DODATEK č. 2

k dílčí smlouvě uzavřené na základě Rámcové dohody na stavební a běžnou údržbu mostů č. 9/21/4056/027; akce: „Most, P585, RYŠAVÉHO, Ryšavého - Augustýnova, PRAHA 11 – stavební údržba objektu“

Most, P585, RYŠAVÉHO, Ryšavého - Augustýnova, Praha 11 - stavební údržba objektu**POPIS ZMĚN**

VRTÁNÍ + LEPENÍ TR NÚ⁰

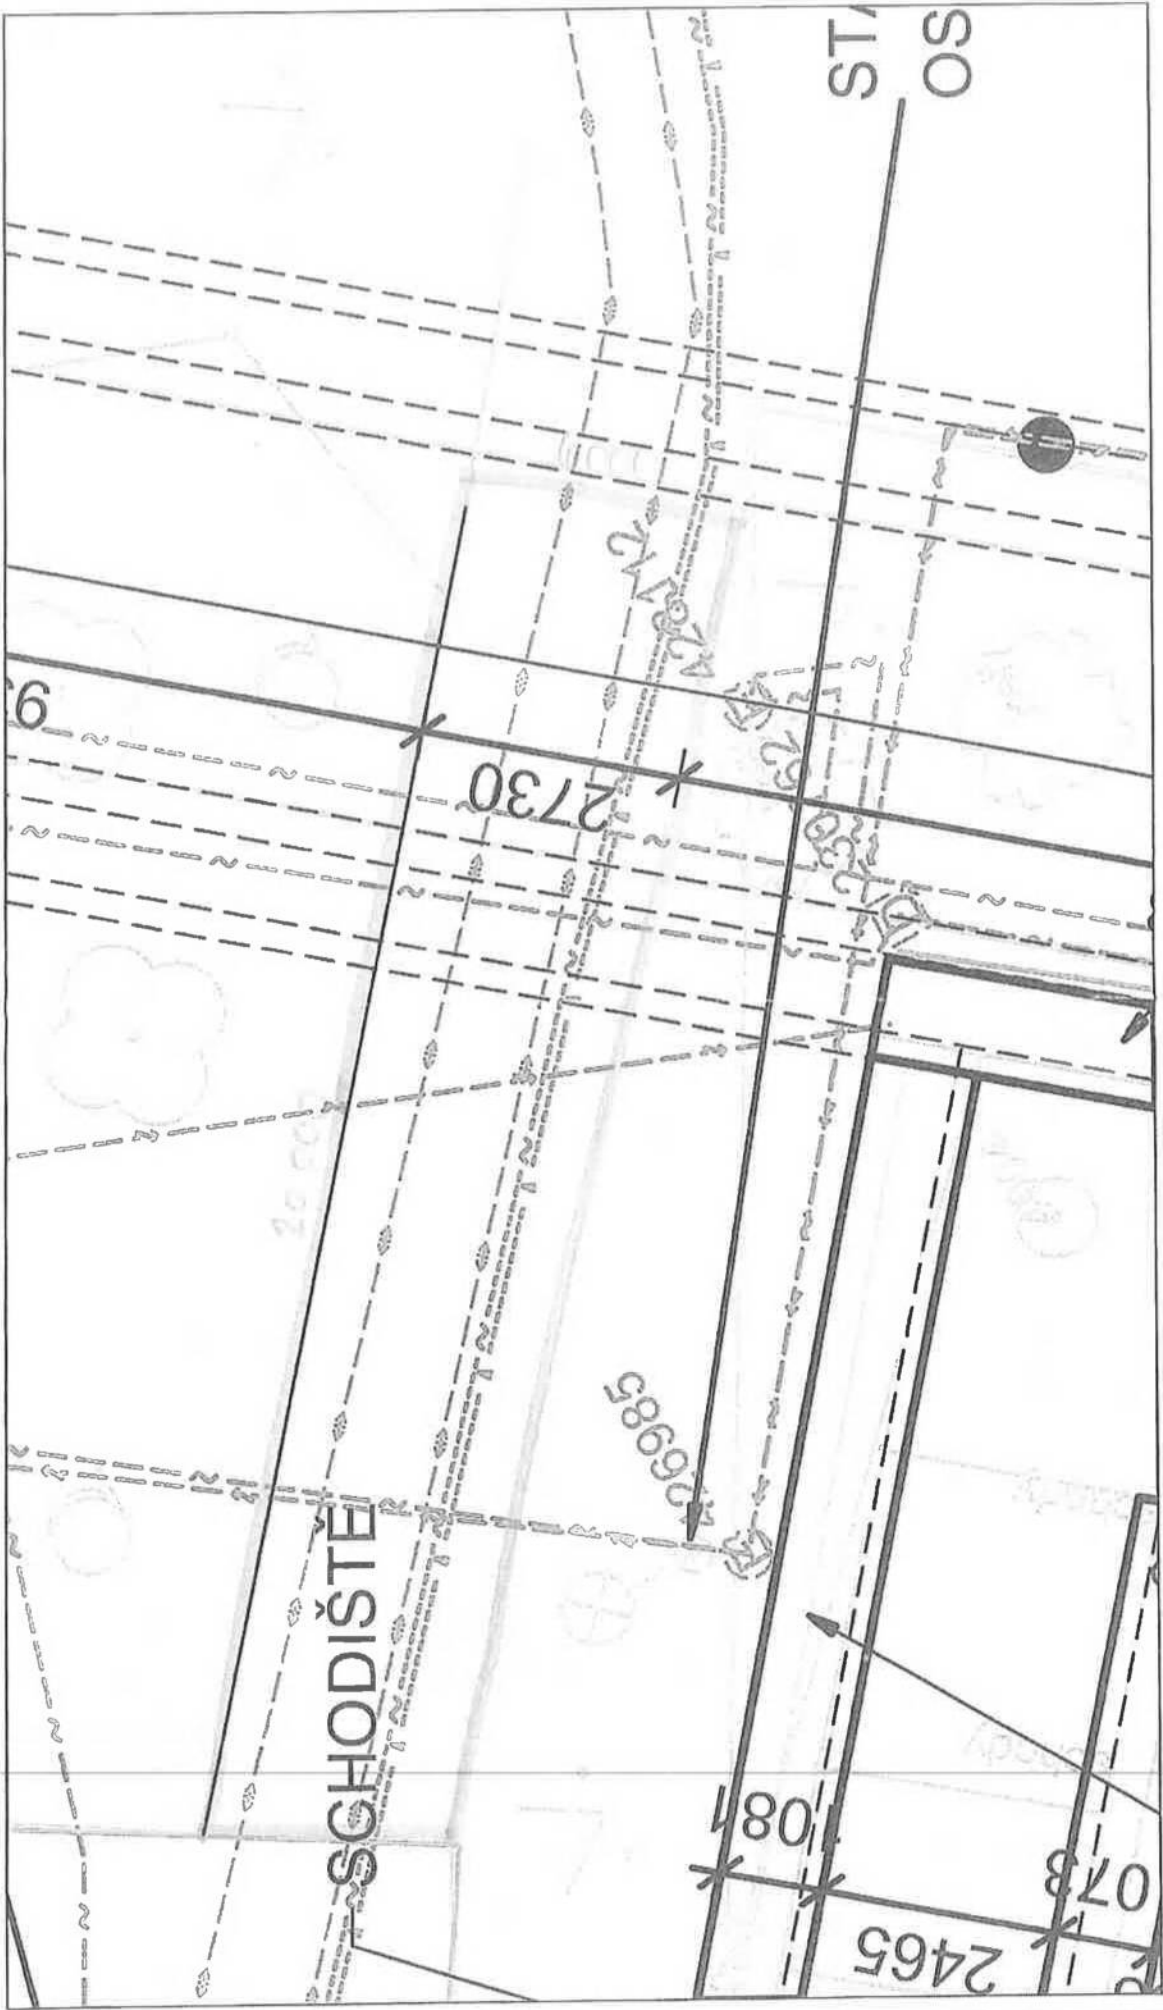
4 KS/m² - Ø 16 mm - 100MM HL. VRTU

PRÁCE: - DLE UYTADŘENÍ AD VYTÁNÍ KOTELNÍCH TRNŮ $\varnothing 16$ 4 ks/m²; AL. 10 CM

1. Frézování vozovkové souvrství

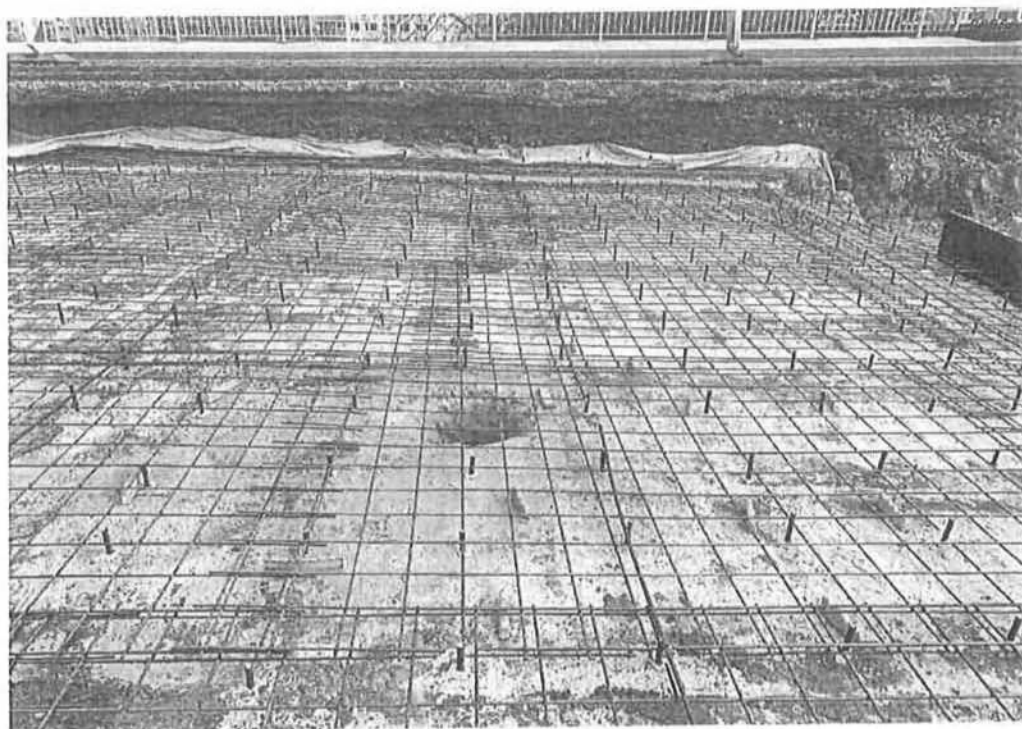
1. Vozovkové souvrství: Po odfrézování vozovkového souvrství na mostě a jeho předpolí byla zjištěna rozdílná tloušťka vrstev, než byl předpoklad v Zadávací dokumentaci, kde se předpokládalo s tloušťkou 120 mm. Ve skutečnosti byla tloušťka vozovkového souvrství v průměru 340 mm ve směru Chodov, 290 mm ve směru Rozptyly. Tato skutečnost je doložena fotodokumentací, zákresem ploch – výměry a výpočtem.

3. Přechodové oblasti - bourání přebetonávek

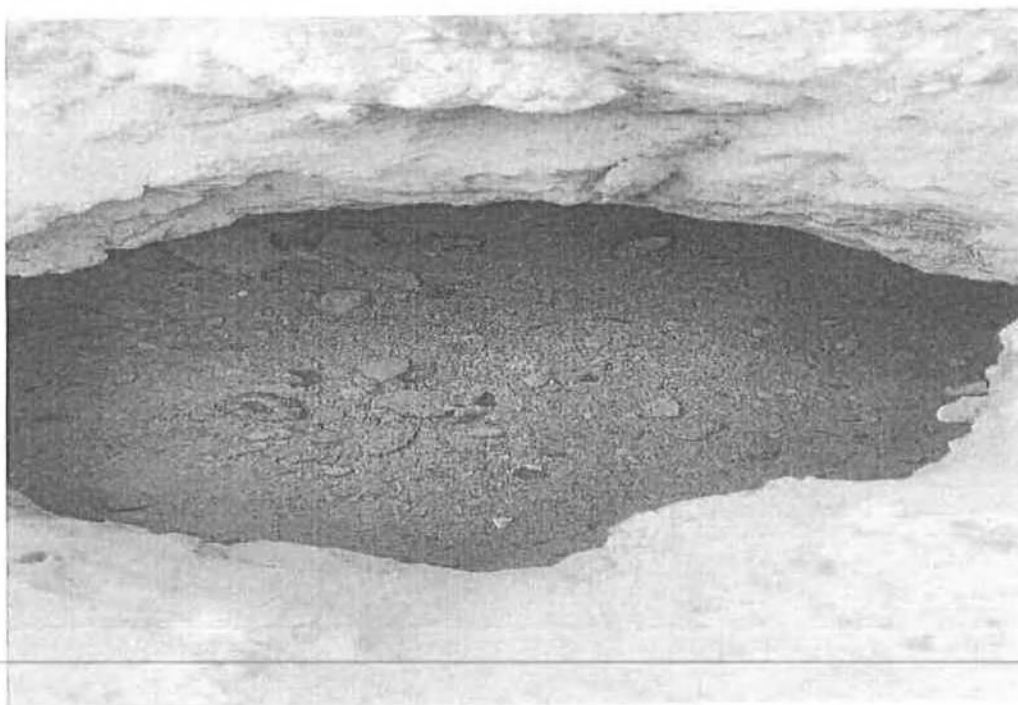
3. Přechodové oblasti: Při odtěžování přechodových oblastí objektu byly odhaleny přechodové desky, jejichž skutečná plocha přesahovala plochu předpokládanou v Zadávací dokumentaci. Pod přechodovými deskami za pomoci sond byly nalezeny dvě kaverny neznámého původu, které byly následně vyplněny popílkobetonem. Dále byly odstraněny odlomené kusy přechodových desek a z prostého betonu byly vytvořeny nové linie podél krajů přechodových desek z důvodu proveditelnosti plynulého napojení izolace do drenáže a tím zabezpečeno řádné odizolování a odvodnění objektu. Trhliny, který byly nalezeny v přechodových deskách byly vyplněny materiálem na bázi cementu pomocí gravitační injektáže a současně byly do celé plochy mostu a přechodových oblastí navrtány trny do hloubky 100mm a o průměru 16 mm a to z důvodu fixace stávajících trhlin a zamezení vzniku nových. Tato skutečnost je doložena fotodokumentací, zákresem a zápisem ve SD ze dne 22.3.2022.

5. Kaverny pod přechodovými deskami

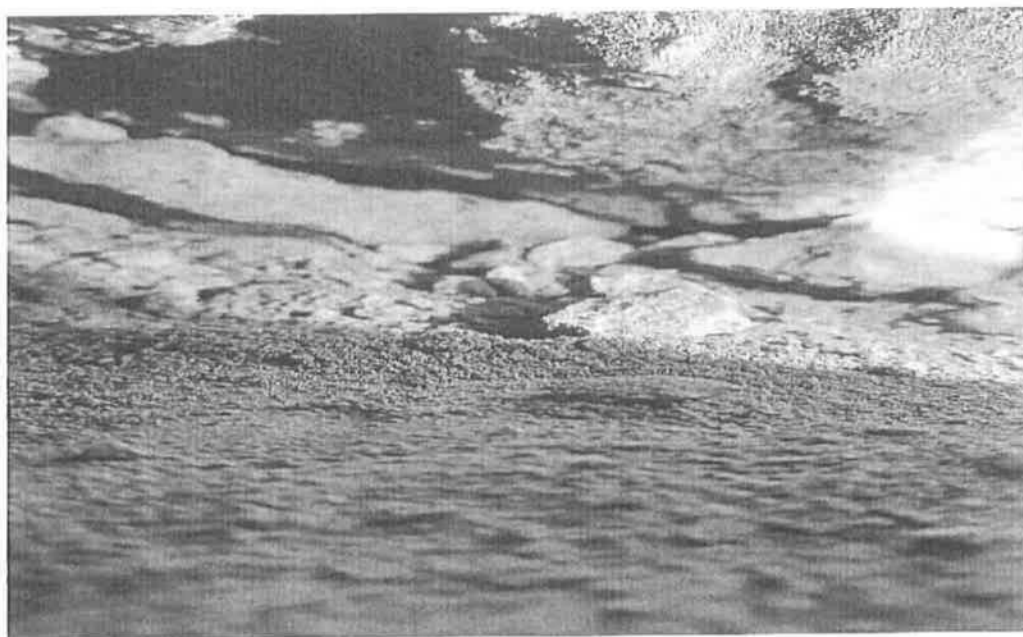
Datum	Denní záznamy stavby
	2. A. D. S. AD: řešená trhlina v přechod. desce: - provedení b-s kopaných sond pro vyčištění kaveru, v příp. nálezu vyplnit popl. betonem - vybourání desky v místě vstupu trhliny a opětovné dobetonování C30/37 XF2 - gravitací injektáž tuhlin směsí náboží cementu, zhotovitel doloží TL výrobků. - navržená trn $\varnothing 16$ 3500b do hl. 100 mm; 4 ks/m² v celé ploše mostu a přech. desky, krytí min. 40 mm. - provedení spádové desky a izolace dle RDS.
